RELATÓRIO DE INSPEÇÃO

DENÚNCIA 1102209

PREFEITURA MUNICIPAL DE ARAÚJOS-MG

O objeto da inspeção foi a obra de pavimentação em CBUQ sobre paralelepípedos e bloquetes sextavados de 9 (nove) quarteirões da Av. Paraná, executada pela empresa Sinco Urbanizações e Terraplanagens LTDA, em sede do Contrato nº 043/2020, decorrente do Processo Licitatório nº 079/2020, Convite nº 004/2020.

Imagem 1 - Av. Paraná em destaque – Fonte: Google Earth

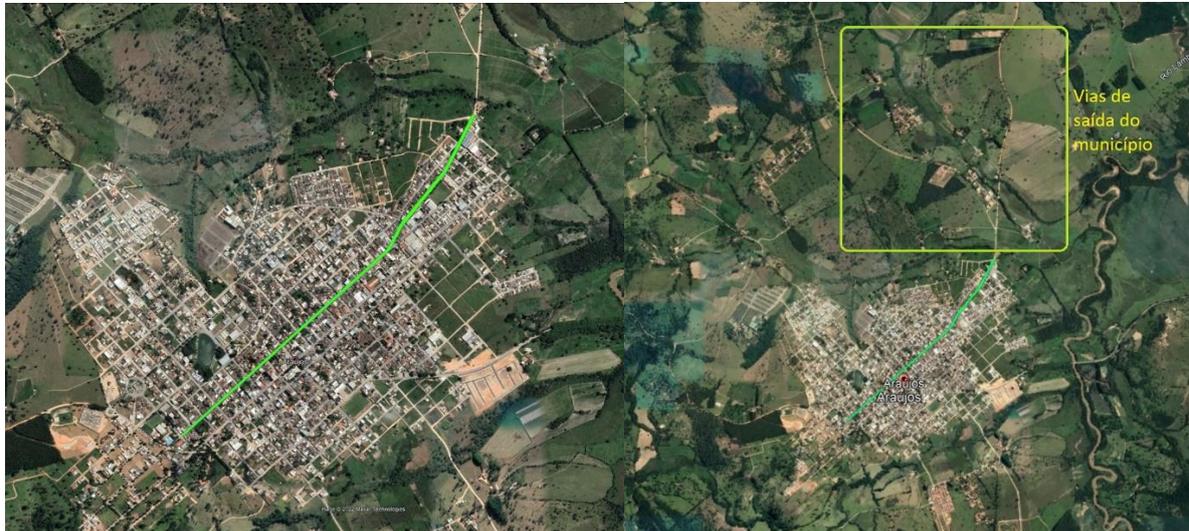
Ao verificar a utilização da via *in loco*, a equipe observou que, devido a uma série de fatores, o uso “local residencial”, com tráfego “muito leve” não se aplica a Av. Paraná.

O primeiro motivo disso refere-se ao fato de que a avenida em análise se trata de uma via central, servindo de acesso direto a duas estradas que saem do município em direção a outras estradas e cidades, conforme pode ser visto nas imagens abaixo:
